令和5年度高圧ガス製造事業者保安検査説明会及びコンプライアンス研修会

令和5年度保安検査結果の概要等について

令和5年度保安検査での主な指摘事項について

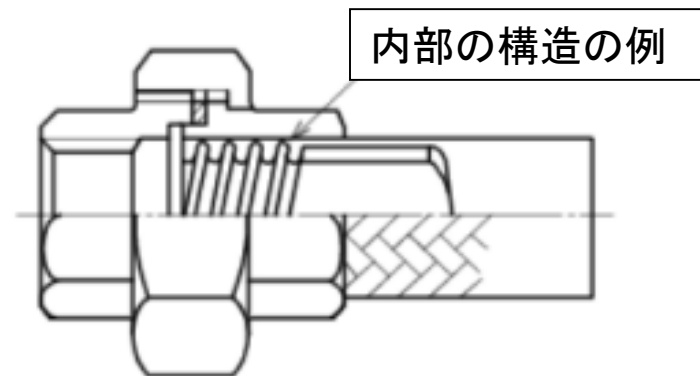
LPガスのフレキホースに亀裂あり

※曲げ伸ばしする箇所(可動部)に発生しやすい

●設置場所の環境要因を考慮して、取替の頻度を設定して下さい。

- ・頻繁な内圧変化がある箇所
- ・振動(金属疲労)がある箇所
- ・無理な曲げ角度の取り回し
- ・頻繁に可動する箇所

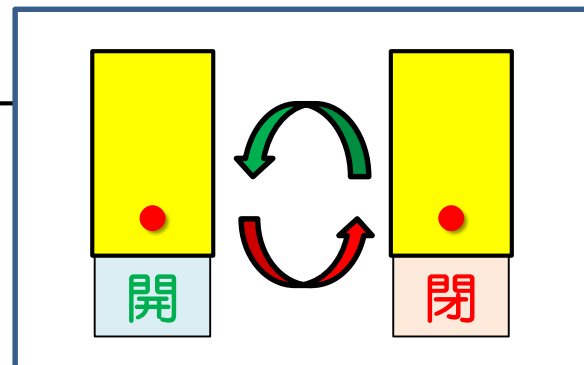
- ・ 液化ガスの防液堤の排水弁は常時閉鎖すること。
(降雨後の水抜きをした後、閉鎖忘れ)
 - ・ 漏えいしたガスが滞留しない構造(有圧換気扇)の定期自主検査を実施し、記録すること。
▶【液石則第6条第1項第9号】
 - ・ 接地抵抗測定は雨天以外に実施することが適切。
また、測定日の天候を記録すること。
▶【一般則第6条第1項第47号】
-
